IMPIANTO DI PRODUZIONE DI ENERGIA DA FONTE EOLICA
POTENZA NOMINALE 34,5 MW

COMUNE di BRINDISI

Riscontro Nota CTVA 00122020 del
24.10.2023
NOTA DI AGGIORNAMENTO
GENERALE

Il presente documento e gli elaborati allegati costituiscono riscontro alle integrazioni richieste con nota prot. 12020 del 24.10.2023 della Commissione Tecnica di Verifica dell'Impatto Ambientale VIA e VAS del Ministero dell'Ambiente e della Sicurezza Energetica (di seguito anche "CTVIA") relativamente al progetto "Parco Eolico "Brindisi Santa Teresa" composto da n. 10 aerogeneratori con potenza unitaria di 3,45 MW e potenza complessiva di 34,50 MW, da realizzarsi nel Comune di Brindisi e relative opere di connessione e infrastrutturali.

Impianto eolico Brindisi Santa Teresa Tozzi Green e impianti eolici esistenti ed autorizzati novembre 2023

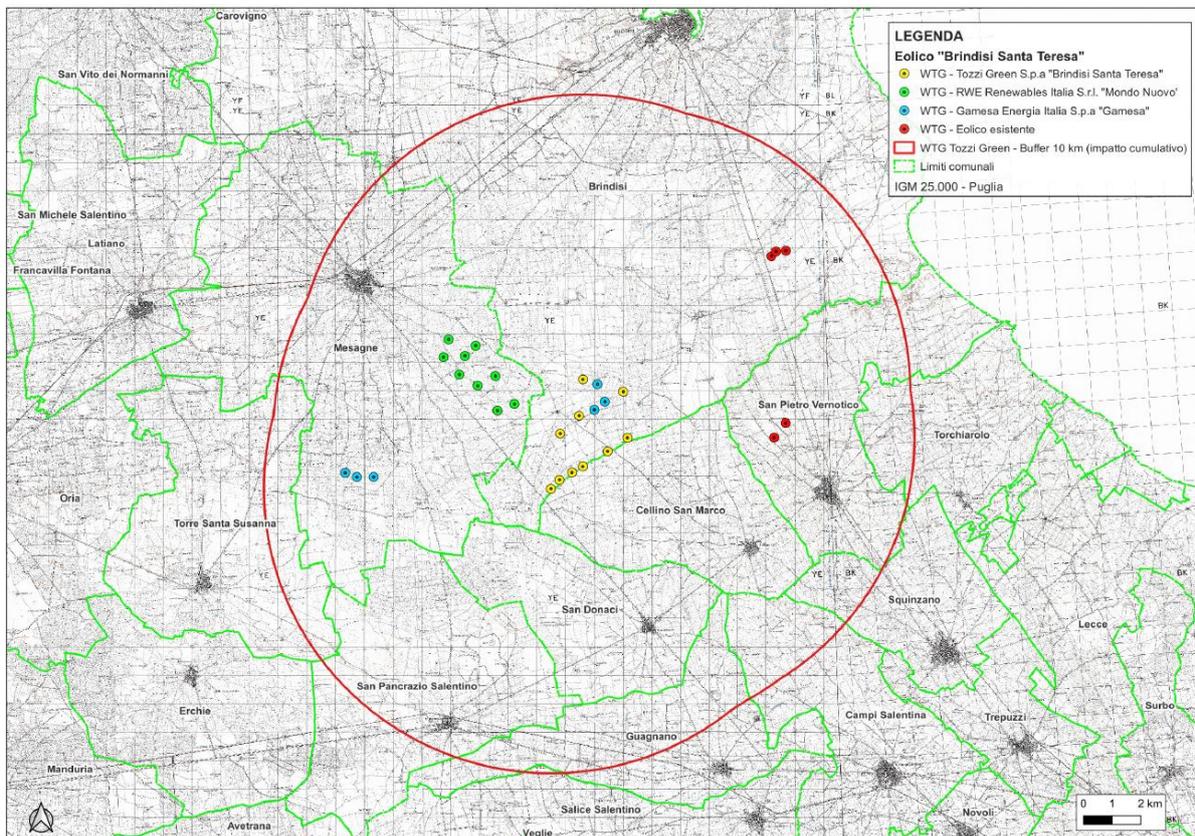
Le sopravvenienze fattuali verificatesi sono pertanto riferibili ai seguenti progetti eolici:

- Parco eolico “Mondo Nuovo” di RWE Renewables Italia S.r.l. in agro di Mesagne, autorizzato il 29.06.2023
- Parco Eolico “Masseria la Cattiva” di Siemens Gamesa in agro di Mesagne, autorizzato il 24.06.2023

Con riferimento ad ulteriori impatti cumulativi potenziali del Parco Eolico Brindisi Santa Teresa di Tozzi Green con questi ultimi due impianti che, come detto, osserviamo in sintesi quanto segue.

1. Non possono esserci impatti ed interferenza dirette.

La distanza minima tra gli aerogeneratori del Parco Eolico “Mondo Nuovo” (RWE) e quelli del Parco Eolico “Brindisi Santa Teresa” (Tozzi Green) è di circa 1.900 m.

La distanza minima tra gli aerogeneratori del Parco Eolico “Masseria La cattiva” (Siemens Gamesa) e quelli del Parco Eolico “Brindisi Santa Teresa” (Tozzi Green) è di oltre 7 km.

Mappe di Intervisibilità Teorica di confronto

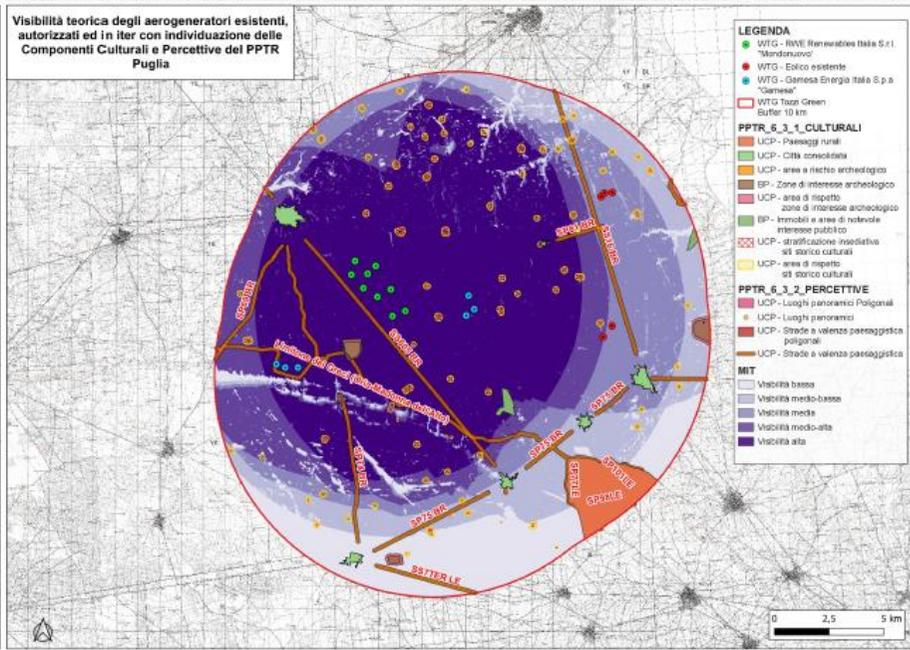
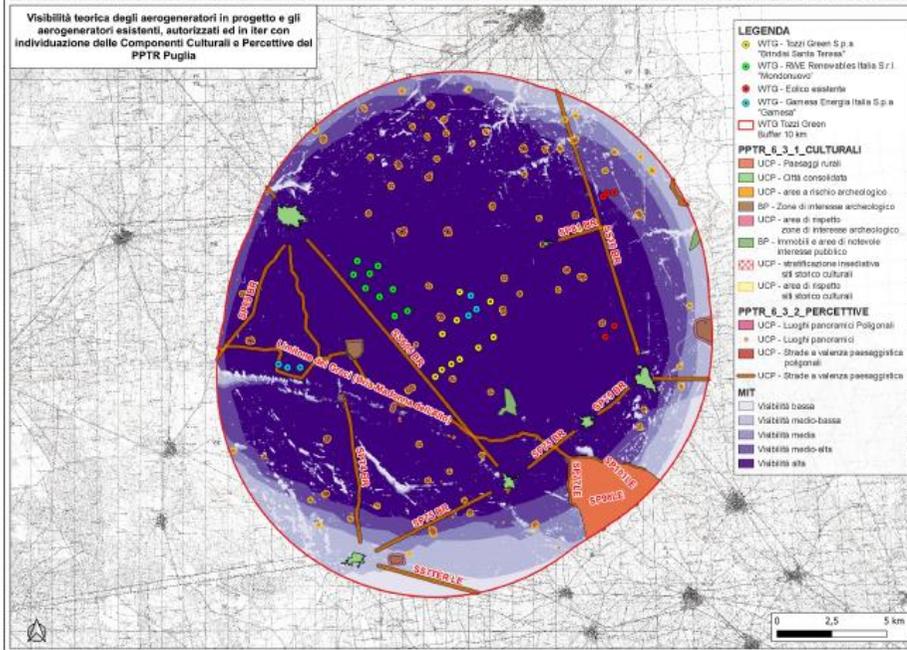
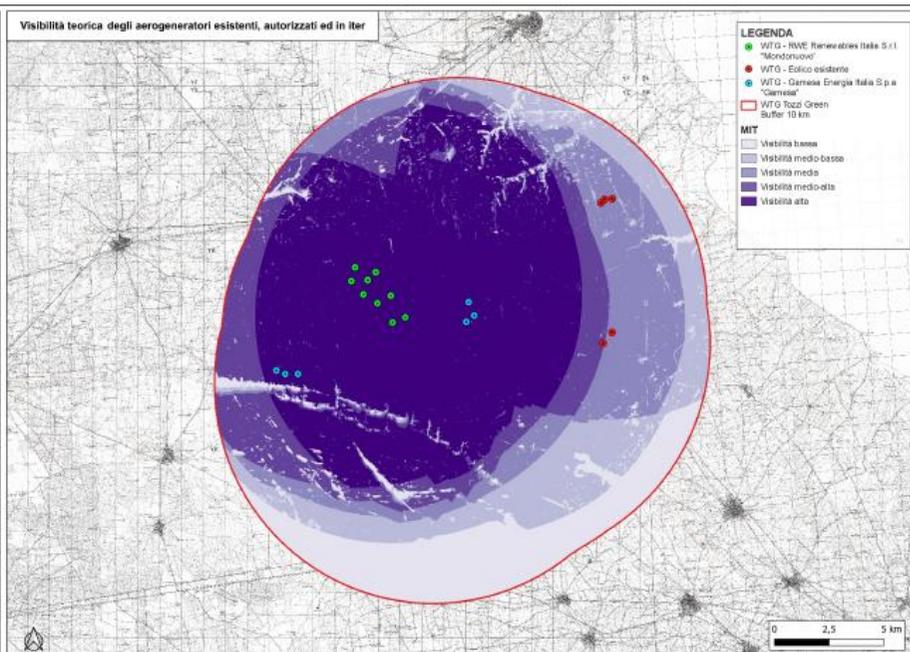
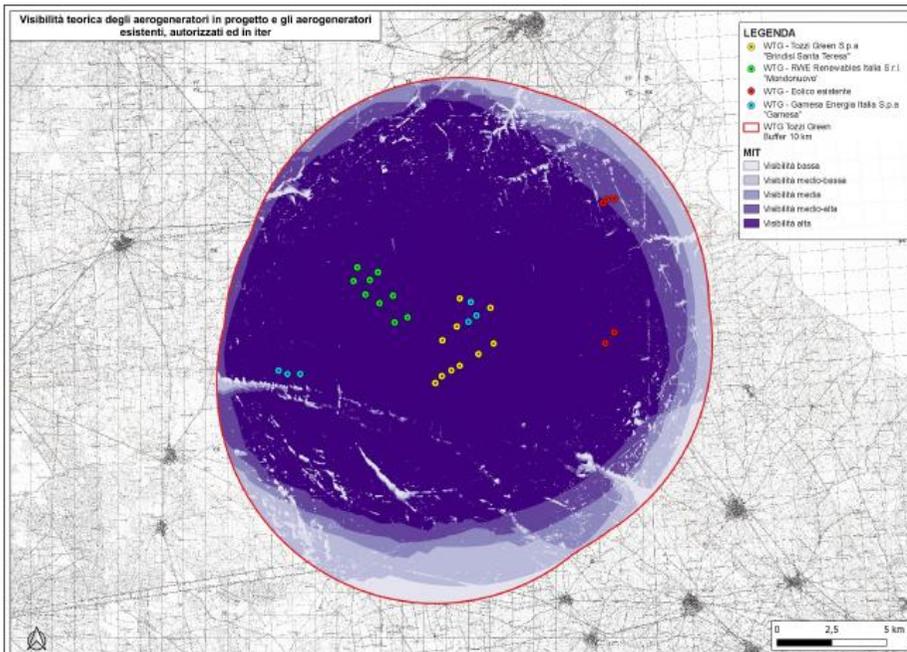
Dall’analisi delle Mappe di Intervisibilità Teorica sotto riportate si evincono una serie di informazioni utili a definire l’effetto cumulativo dell’impatto visivo prodotto dalla presenza del Parco Eolico Brindisi Santa Teresa, nell’ambito dell’Area di Studio che si estende nell’intorno di 10 km dagli aerogeneratori del Parco Eolico Brindisi Santa Teresa stesso.

1. La presenza del Parco Eolico Brindisi Santa Teresa genera un aumento della visibilità verso est e sud est
2. La visibilità cumulata resta sostanzialmente inalterata a ovest e a nord
3. Le aree da cui gli impianti eolici non sono visibili (aree “bianche”) all’interno delle aree di visibilità (aree “blu”) restano sostanzialmente immutate.

Dalla sovrapposizione delle aree di visibilità con le Componenti Culturali-Insediative e le Componenti Percettive del PPTR Puglia si evince un aumento delle visibilità sulla SS16 (ad est) e su alcuni centri abitati a sud.

Osserviamo tuttavia che:

- a) Il tratto della SS16 interessato dal potenziale incremento di impatto è relativamente breve (6 km circa),
- b) La SS16, seppure oggi di fatto sostituita dalla più moderna SS613, non è una strada che si può percorrere a piedi o in bicicletta, non essendo dotata di percorsi ciclo pedonali. Per osservatori dinamici, che si muovono su automezzi, diventa difficile distinguere chiaramente gli aerogeneratori.

- c) La SS16 è attorniata da uliveti (alberature di cui le MIT non tengono conto) che schermano la visibilità degli impianti eolici in progetto ubicati comunque ad una distanza minima di oltre 5,7 km. In altri termini osservatori dinamici che si muovono lungo la strada potranno scorgere gli aerogeneratori “ad intermittenza” solo nei tratti in cui non sono presenti uliveti che costeggiano la strada. E’ praticamente impossibile che possano cogliere i Parchi eolici nel loro complesso.

- d) La visibilità dai centri abitati è limitata alle zone periferiche. Le distanze comunque non sono trascurabili: la WTG 01 dista oltre 5 km dall’abitato di San Donaci, mentre la WTG 06 dista circa 5 km dall’abitato di Cellino San Marco. A queste distanze ostacoli visivi anche molto bassi (alberi e/o edifici) rendono di fatto impossibile la visibilità di un singolo aerogeneratore e comunque è impossibile percepire i parchi eolici nella loro interezza.

Parchi eolici nell'intorno di 10 km - Aerogeneratori con distanze 3d-5d

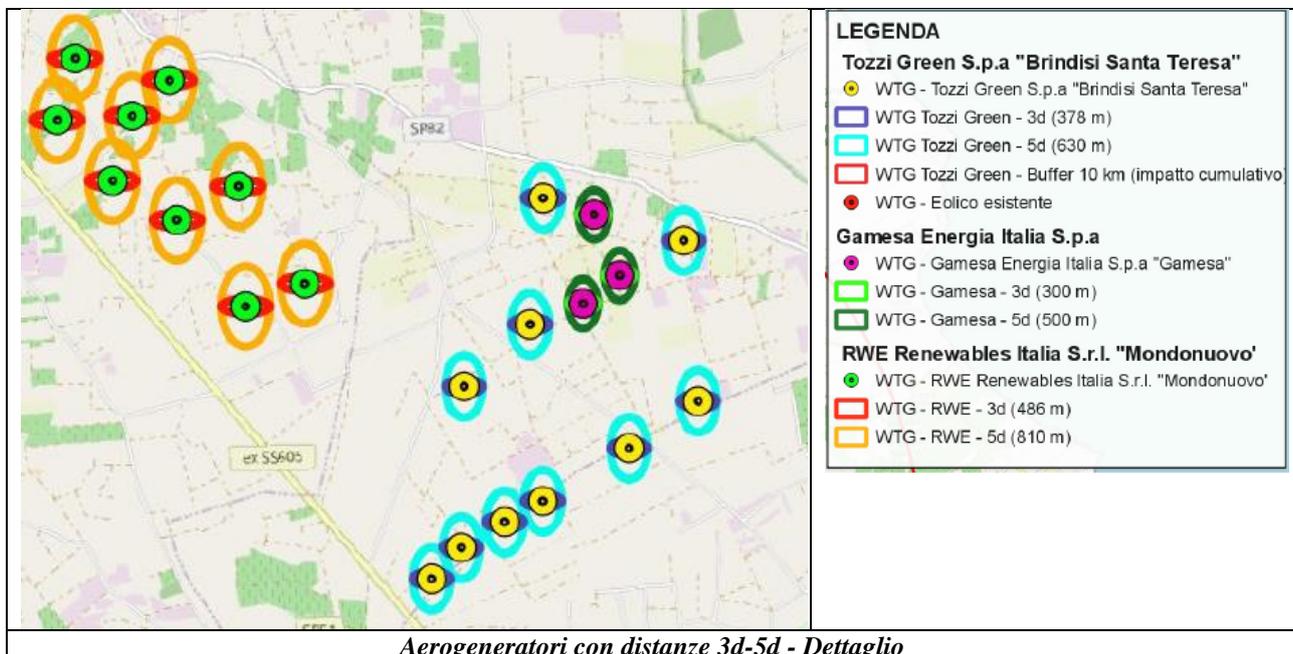
Verifichiamo inoltre che le distanze tra gli aerogeneratori sono tali da non generare mai l’effetto selva.

In particolare nella tavola sotto riportata sono indicate le distanze reciproche tra gli aerogeneratori del Parco Eolico Brindisi Santa Teresa con quelle dei parchi eolici:

- Cerrito, Santa Teresa, Specchia di Siemens Gamesa
- Mondo Nuovo di RWE

In ogni caso è rispettata la buona regola progettuale “3d-5d” ovvero di distanziare gli aerogeneratori su una stessa fila di almeno 3d e aerogeneratori su file diverse di almeno 5 d, rispetto alla direzione prevalente del vento. Distanziare opportunamente gli aerogeneratori ha evidentemente effetti positivi sia di natura tecnica (produzione degli aerogeneratori) sia di natura ambientale (evita l’affollamento di aerogeneratori noto come effetto selva).

In sintesi l’introduzione del Parco Eolico Brindisi Santa Teresa nel contesto degli altri parchi eolici già autorizzati non genera effetto selva.

Parco Eolico Brindisi Santa Teresa e impianti fotovoltaici esistenti ed autorizzati nell'intorno di 2 km – novembre 2023

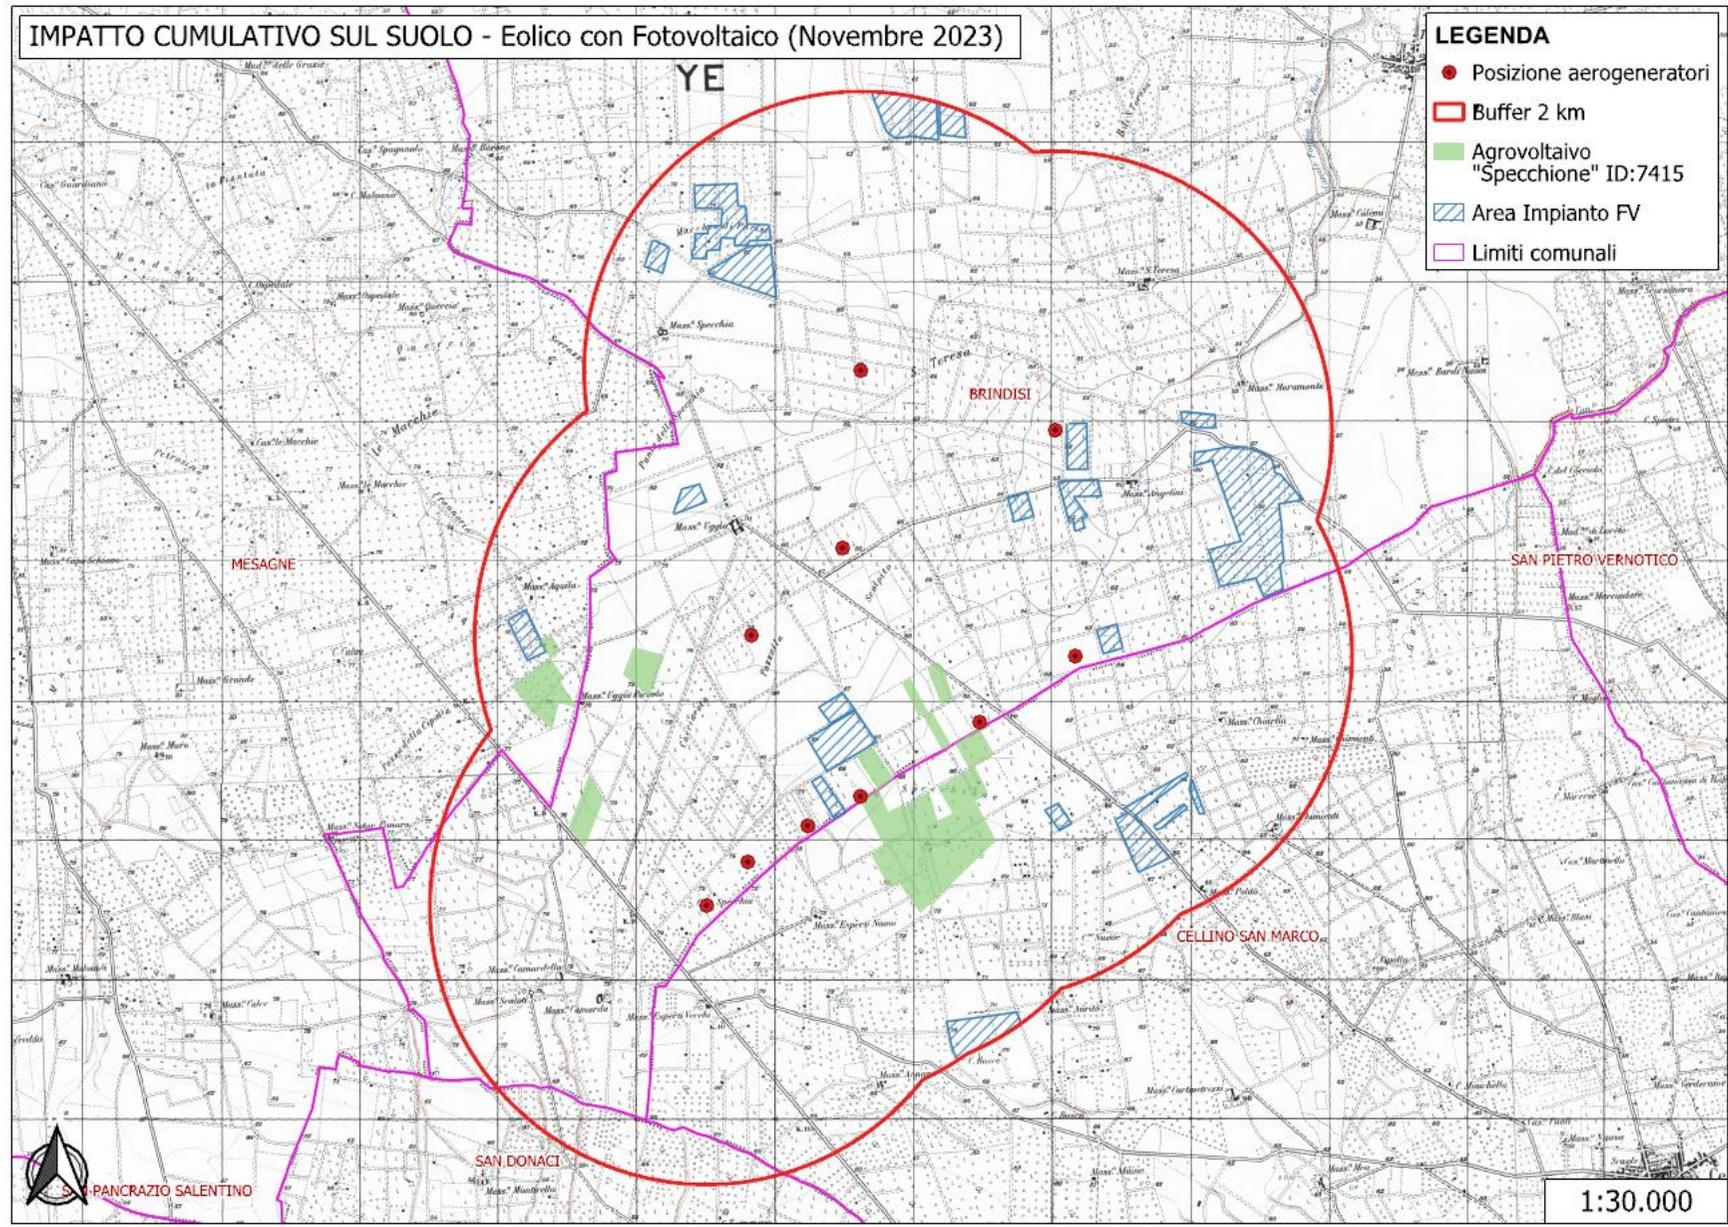
In definitiva rispetto alla situazione progettuale a suo tempo esaminata e sulla quale il CTVA con un parere supplemento (parere n.2737 del 25.05.2018) si era espresso di nuovo positivamente riconfermando integralmente le valutazioni in relazione agli impatti cumulati, abbiamo nell'intorno di 2 km dagli aerogeneratori:

- Un incremento effettivo di area utilizzata per impianti fotovoltaici del 1,13%
- Una variazione introdotta dalla realizzazione dell'impianto eolico Brindisi Santa Teresa assolutamente trascurabile.

Riportiamo sotto due cartografie, la prima riferita alla situazione analizzata nel 2017, con gli impianti fotovoltaici esistenti nell'intorno di 2 km, la seconda riferita al contesto attuale di impianti fotovoltaici esistenti ed autorizzati.

Rimarchiamo che nell'intorno di 2 km dall'impianto fotovoltaico troviamo solo di decennale sfruttamento agricolo e nessuna area che presenta caratteristiche di naturalità seppur residua.

Infine vale la pena rammentare che le Autorizzazioni concesse nella Regione Puglia per gli impianti fotovoltaici hanno durata ventennale, con impatto completamente reversibile: terminata la vita utile le aree saranno ripristinate e saranno costituite le condizioni ex ante, permettendo l'originario sfruttamento agricolo dei suoli.
